REF: "Publicación de documentación, Licitación Pública  
Nacional LPN No. 01-2018-SEAPI-UNAH-HEU"

## ACLARACIÓN No. 1

### LPN No. 01-2018-SEAPI-UNAH-HEU

#### **“READECUACIÓN Y MEJORAMIENTO DE CENTRO QUIRÚRGICO, CONSTRUCCIÓN TORRE DE SERVICIO Y MEJORAMIENTO DEL SISTEMA ELÉCTRICO, BLOQUE MÉDICO QUIRÚRGICO, HOSPITAL ESCUELA UNIVERSITARIO”**

02 VALVULERÍA DE LAS UNIDADES MANEJADORAS DE AIRE  
1 : 20

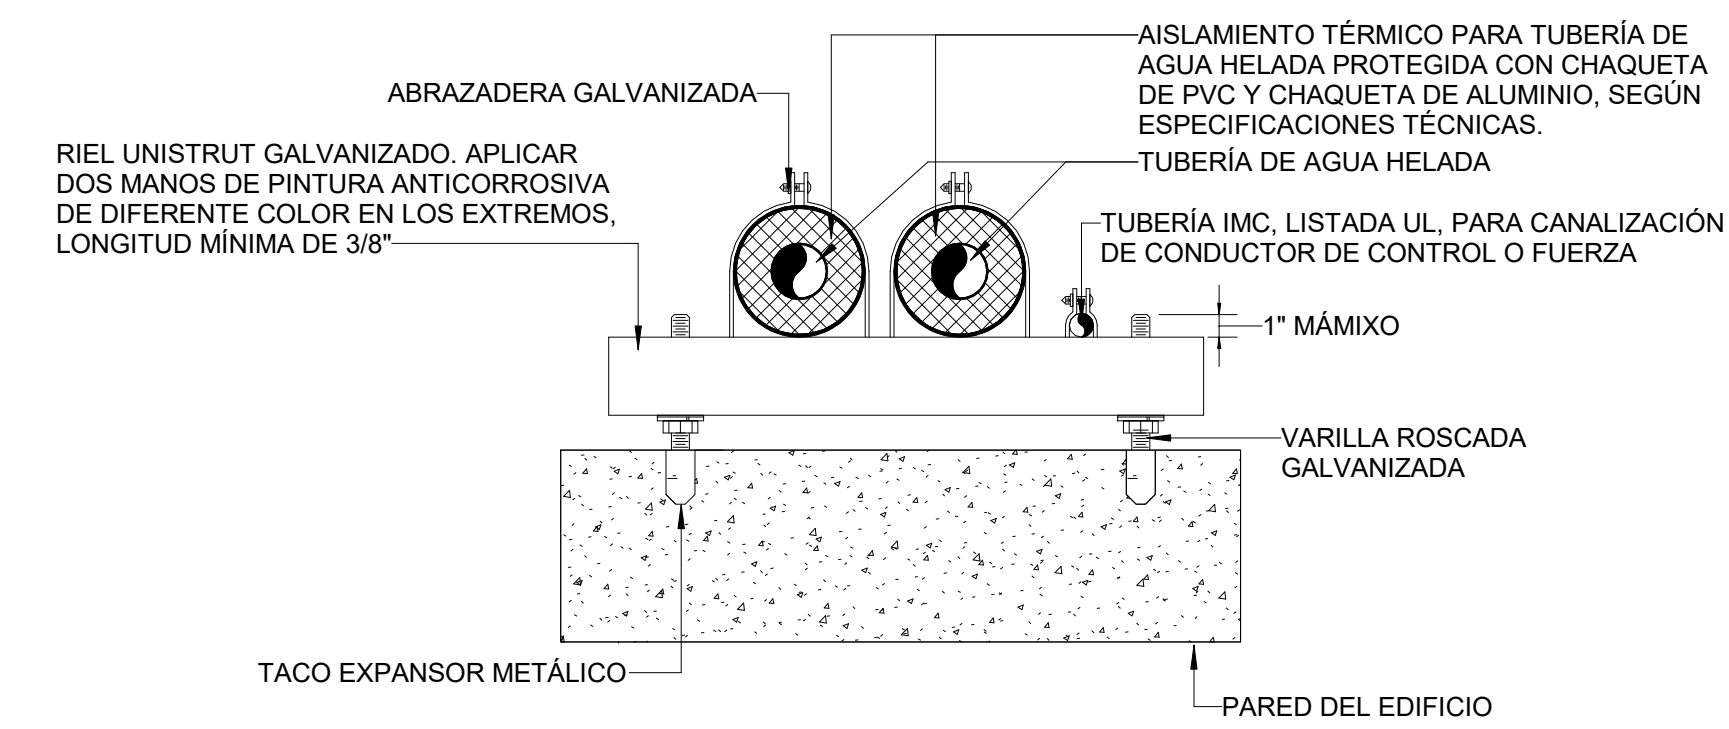
***En los planos de diseño con relación a los detalles de instalación, muestra los arreglos para conexiones de manejadoras de aire del sistema de agua helada en alusión a las válvulas de control, sabemos que son válvulas de presión dependiente, por lo que solo tenemos el diámetro de la válvula y un rango aceptable de caída de presión, sin embargo, necesitamos saber, ¿qué valor CV debemos considerar para cada una de la válvulas de control?, ya que al utilizar el modelo B2 de Belimo que sugieren en las especificaciones técnicas, con la UMA-Q02 y diámetro de 1", nos arroja una caída de presión con el CV más bajo disponible de 2 PSI, contraviniendo el cuadro de equipos en el que menciona que el rango de caída de presión es de 3 a 5 PSI. Favor aclarar.***

R. En la Enmienda No.2. PLANOS MECANICOS - AIRE ACONDICIONADO Y VENTILACION MECANICA Plano MAH-32 se modifica en el cuadro de equipos el rango de caída de presión aceptable para la selección de las válvulas de balance, es entre 2 - 5 Psi.

07 HVAC-BASES DE CONCRETO  
1 : 5

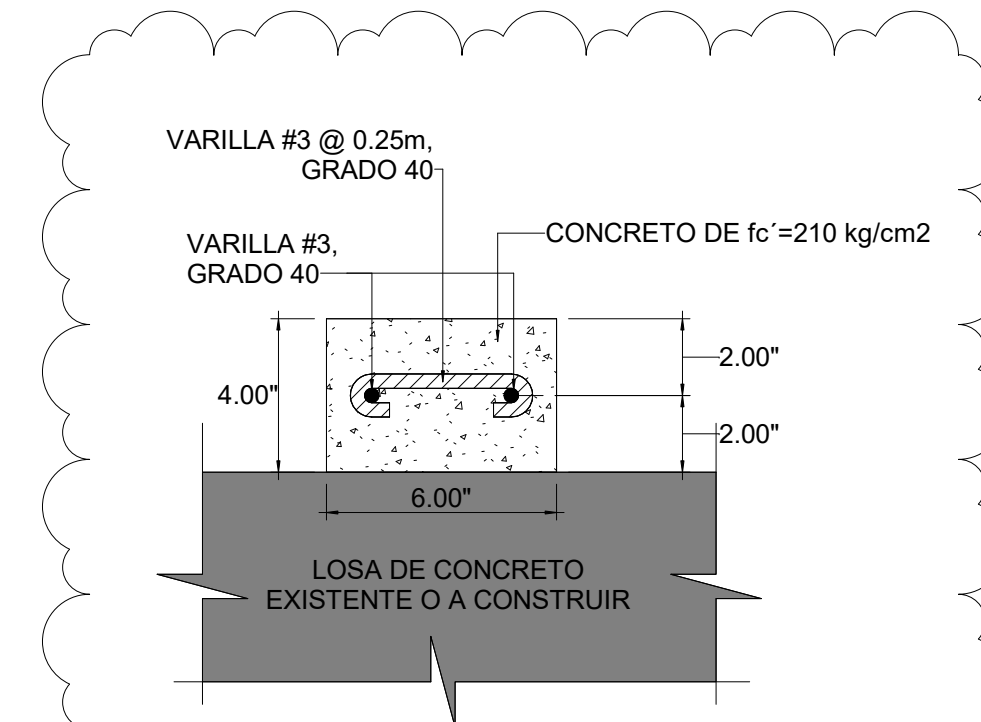
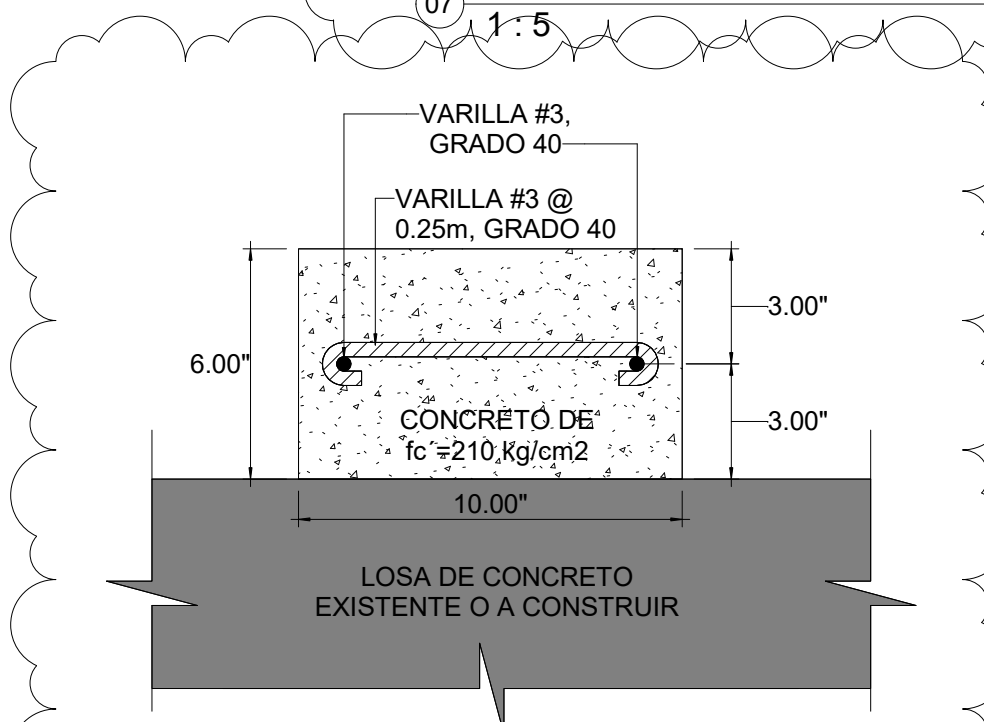
***Necesitamos se nos brinde el detalle de refuerzo de bases de concreto de apoyo de equipos mecánicos.***

R. El detalle solicitado se incluye en plano MAH-27 Detalles de instalación hidrónica y diagrama de tubería helada. **Ver Enmienda No.2.**
